## Vysvětlení zadávacích podmínek č. 11

**Název VZ:** Novostavba tělocvičny ZŠ F-M, ul. Jana Čapka 2555

**Číslo VZ:** P25V00000017

**Dotaz č. 1**

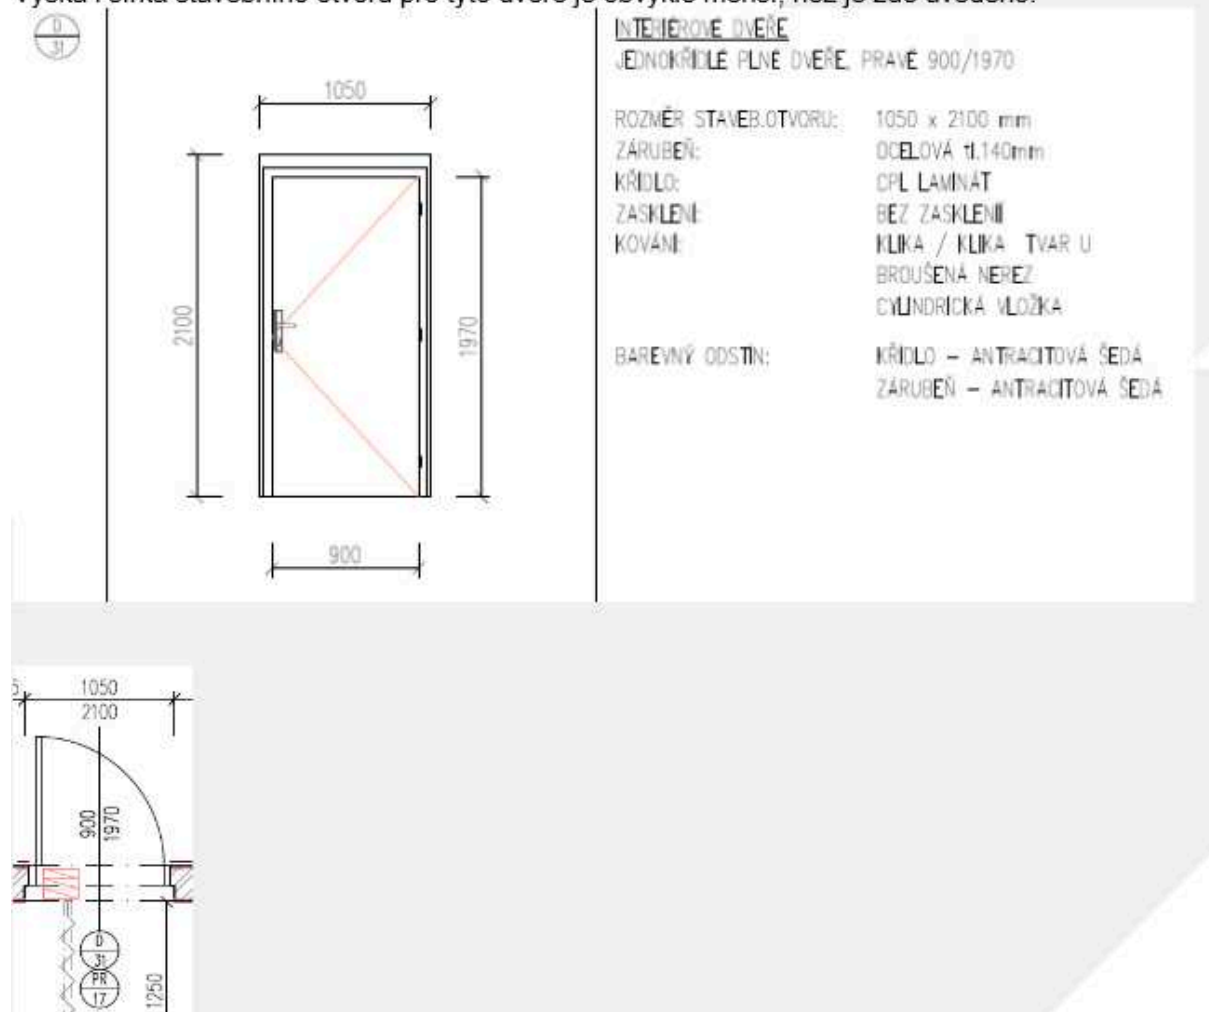
Žádáme zadavatele o kontrolu a vysvětlení rozměrů stavebního otvoru pro interiérové dveře. V půdorysu i Výpisu dveří je vyznačen stavební otvor o rozměrech např. u dveří D31: 1050 x 2100 mm, ale samotné dveře (i zárubeň pro tyto dveře) mají rozměr 900 x 1970 mm. Výška i šířka stavebního otvoru pro tyto dveře je obvykle menší, než je zde uvedeno.

Jedná se o princip ocelové dozdívané zárubně v nosné konstrukci (zděné stěně). Kótují se rozměry křídla na osu, kótuje se větší (později dozdívaný) stavební otvor. Výška stavebního otvoru se kótuje opět jako otvor větší, později dozdívaný. Dozděním vznikne zalomení ostění i nadpraží.
